第1回会合 資料1-3 別添「原子炉圧力容器に対する供用期間中の破壊靱性の確認方法等の技術評価に関する検討チーム 第2回会合における日本電気協会への説明依頼事項」に対する回答

令和元年9月6日
(一社)日本電気協会
原子力規格委員会

図 1-1 破壊靱性遷移曲線の設定手順

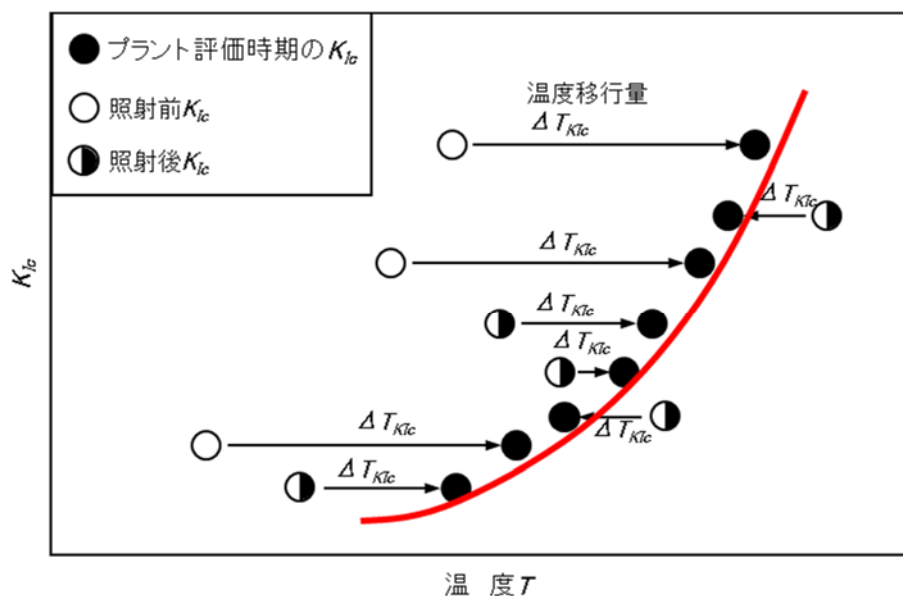
(1) 2007年版の式を2016年版の式に変更した理由と、変更にあたって検討した技術的内容について説明して下さい。説明には、式を変更したことにより実プラントでの値がどのように変わったのかについても含んで下さい。

2007年版では、対象とする原子炉压力容器炉心領域材料の照射前後の破壊靱性データを JEAC4201「原子炉構造材の監視試験方法」(2007年版;2010 追補版・2013 追補版を含む)に規定された照射脆化予測法を用いて温度方向にシフト($\Delta T_{K_{Ic}}$)し、次式で下限包絡線を設定します。

$$K_{Ic} = 20.16 + 129.9 \exp[0.0161(T - T_p)]$$

図 2-1 オークリッジ HSSI プロジェクトにおける溶接金属 72W および 73W の照射前後における延性-脆性遷移曲線の比較[9]

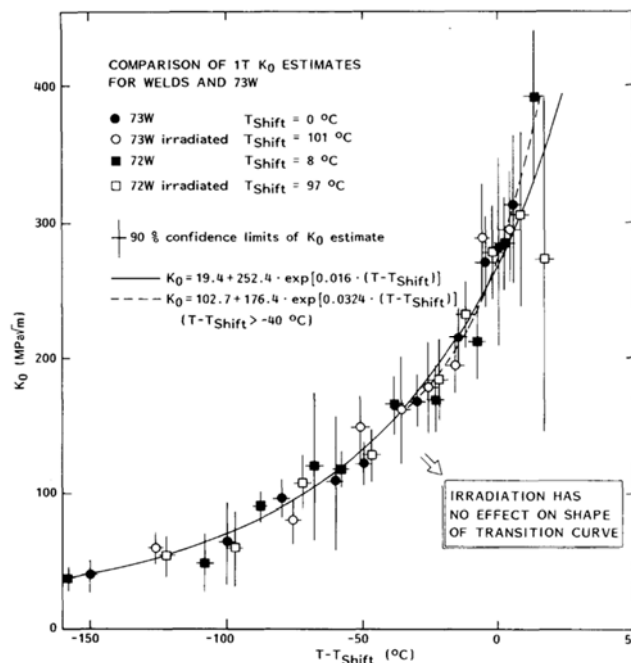
(2) 2016年版の式は、マスターカーブ法をもとにしていますが、マスターカーブ法が中性子照射脆化した材料にも適用できるかについて検討した技術的内容について説明して下さい。

転位の運動を妨げる障害物には、障害物同士の間隔が、熱活性化過程で変化するもの(結晶格子間距離)と変化しないもの(粒界、析出物、介在物など)があります。前者は、降伏応力や破壊靱性の温度依存性に関与し、後者は関与しません[5-8]。BCC(体心立方格子構造)金属では、前者に相当するのは結晶格子間距離だけで、これは中性子照射によって変化しません。中性子照射によって発生・成長する転位の障害物は、いずれも温度によって影響を受けないものです。従って、破壊靱性の温度依存性曲線の形状は、理論的に中性子照射によって変化しません。この理論は、オークリッジ国立研究所で行われた照射材に対する多数の試験[9]で実証されました。(図 2-1)

図 3-1 破壊靱性カーブへの温度裕度による安全レベルの評価

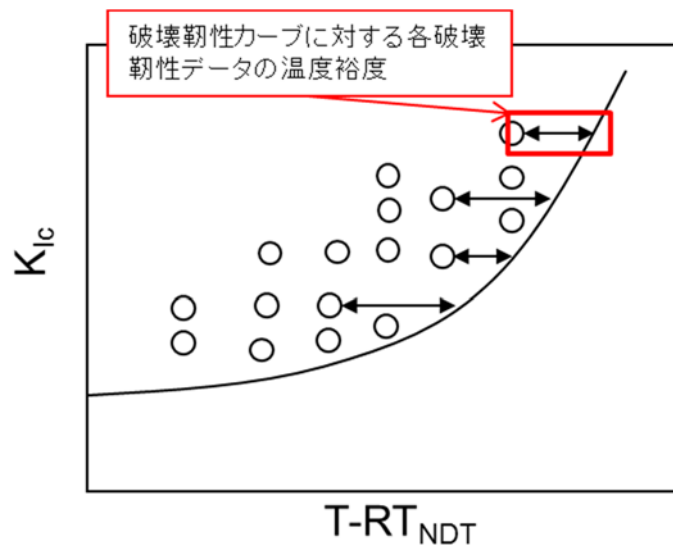
(3) 2007年版の式は、データの下限包絡線であったのに対し、2016年版の式は確率分布の信頼下限5%としています。この変更の理由と変更にあたって検討した技術的内容について説明して下さい。説明には、信頼下限5%とした理由と、下限を下回るデータの取扱いについても含んで下さい。

Wallinら[17]は ASME K_{Ic} カーブ開発時のオリジナルデータを対象として, 破壊靱性カーブへの温度裕度による安全レベル(破壊靱性データがカーブを下回る確率)の評価を ASME K_{Ic} カーブと 5%信頼下限マスターカーブについて実施しています。その結果, 5%信頼下限マスターカーブの安全レベルは, ASME K_{Ic} カーブと同等以上と評価されました。(表 3-1)

2016年版における PTS 評価手法の改定では, 他の評価手法との整合, 海外の動向及び決定論的評価を行う上での保守性を踏まえ, 5%信頼下限のマスターカーブの式を採用することが妥当と判断しました。

図 5-1 PWR プラント監視試験片1の破壊靱性データ[20]と(8)式及び(10)式による破壊靱性遷移曲線の比較

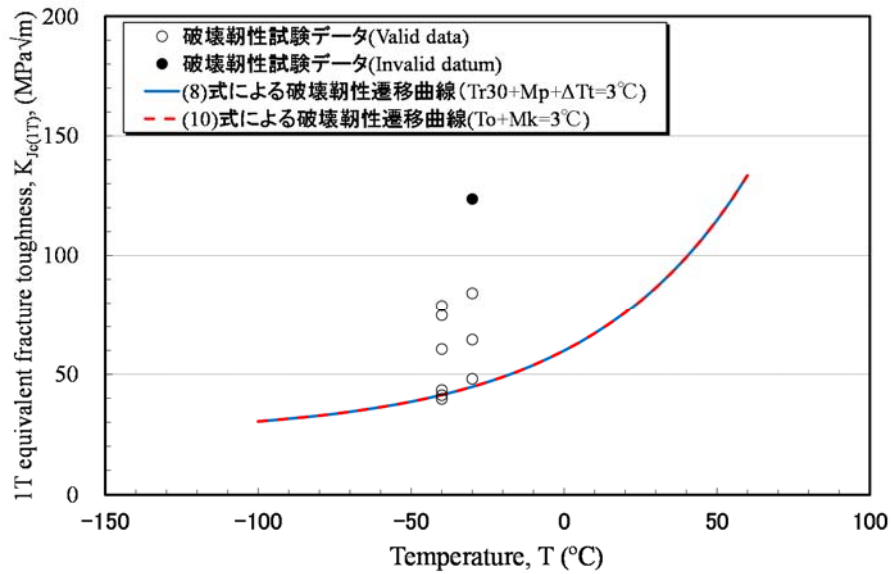
(5) 「RF-4222 破壊靱性曲線の設定」の(8)式(「マスターカーブ法」をもとに、国内プラント用に策定した T_{r30} を用いた式)と(10)式(「マスターカーブ法」をもとに、国内プラント用に策定した式)を比較した場合、どのような差異があるのかを、実例で示して下さい。

公開文献に掲載された国内材料の照射材(鍛鋼品及び圧延材)の破壊靱性試験結果に対して、RF-4222 の(8)式を適用した場合と(10)式を適用した場合の破壊靱性遷移曲線を比較した結果は以下のとおりであり、ほぼ同等の破壊靱性遷移曲線が得られています。
